Πρακτικό της 2^{ης} συνεδρίασης της Επιτροπής Παρακολούθησης του έργου «Αναστήλωση αρχαίου θεάτρου Διονύσου»

Σήμερα, Πέμπτη 01 Δεκεμβρίου 2011 και ώρα 11.00 πραγματοποιήθηκε η δεύτερη συνεδρίαση της Επιτροπής Παρακολούθησης του έργου «Αναστήλωση αρχαίου θεάτρου Διονύσου» στα γραφεία του σωματείου «ΔΙΑΖΩΜΑ».

Ακολούθως ο κος Κωνσταντίνος Μπολέτης παρουσίασε στα μέλη της Επιτροπής την πορεία των εργασιών, χρησιμοποιώντας το ακόλουθο σχέδιο:

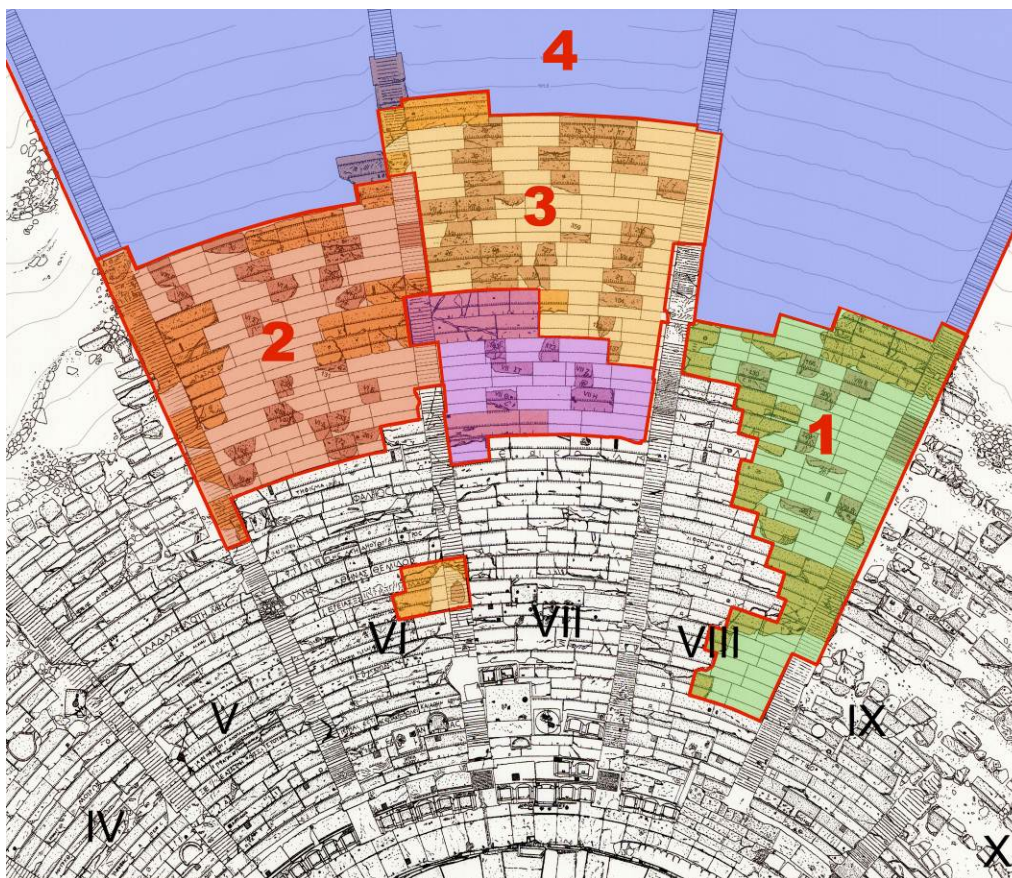
Επεξηγηματικά σημείωσε πως η περιοχή που σημαίνεται με ροζ χρώμα έχει αποκατασταθεί με χρηματοδότηση από το Γ' Κ.Π.Σ., ενώ με τα υπόλοιπα χρώματα επισημαίνονται οι περιοχές, οι οποίες αποκαθίστανται με χρηματοδότηση από την τέως Νομαρχία Αθηνών και τώρα από την Περιφέρεια Αττικής. Με πράσινο χρώμα υποδηλώνεται η περιοχή, όπου έχουν ήδη αρχίσει οι ανασκαφικές εργασίες, ενώ με ανοιχτό πράσινο η περιοχή, όπου απαιτούνται συμπληρώσεις με νέο υλικό. Στο σημείο αυτό ο κος Βασίλης Λαμπρινουδάκης επισήμανε ξανά ότι η το νέο υλικό που θα χρησιμοποιηθεί πρέπει να πατιναριστεί, για να υπάρχει σχετική ομοιομορφία με το αρχαίο υλικό.

Τα μέλη της Επιτροπής ζήτησαν από τον κο Κωνσταντίνο Μπολέτη να τους ετοιμάσει ένα φωτορεαλιστικό σχέδιο, όπου θα απεικονίζονται οι εργασίες που θα πραγματοποιηθούν στο κοίλο και μέχρι ποιο σημείο θα φτάσουν. Το έργο που θα πραγματοποιηθεί, τόνισε ο κος Βασίλης Λαμπρινουδάκης, θα πρέπει να είναι ανάλογο του ύψους της χρηματοδότησης που διατίθεται από την τέως Νομαρχία Αττικής.
